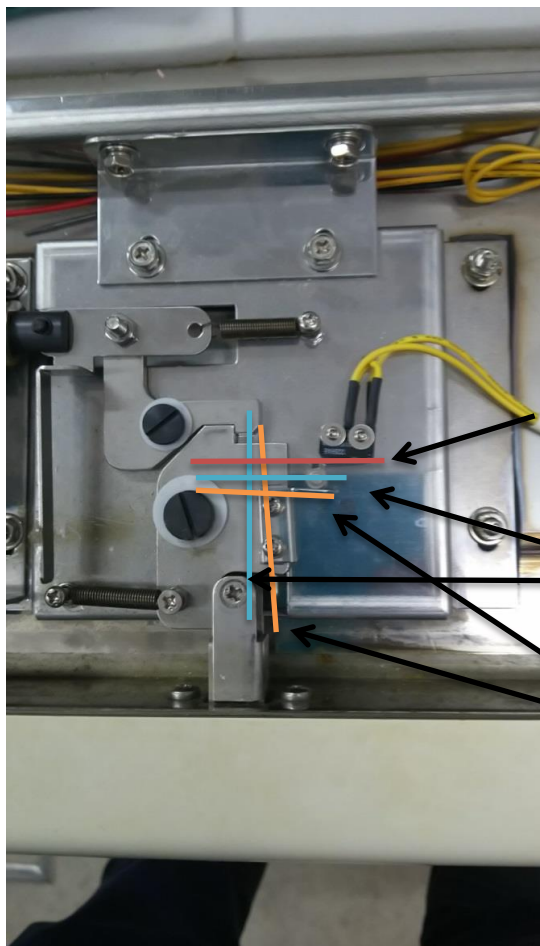
ドアは閉まっている状態ですがリミットSWはOFF状態です

ブルーのラインが正常な位置です

オレンジラインはステイ変形ラインです

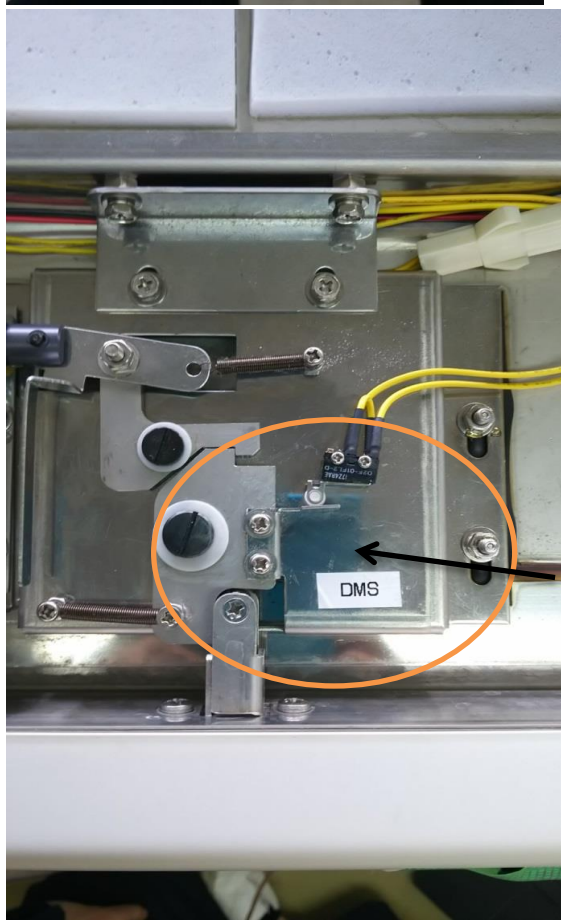
画像は別の機械ドアロック機構です正常な状態の物です
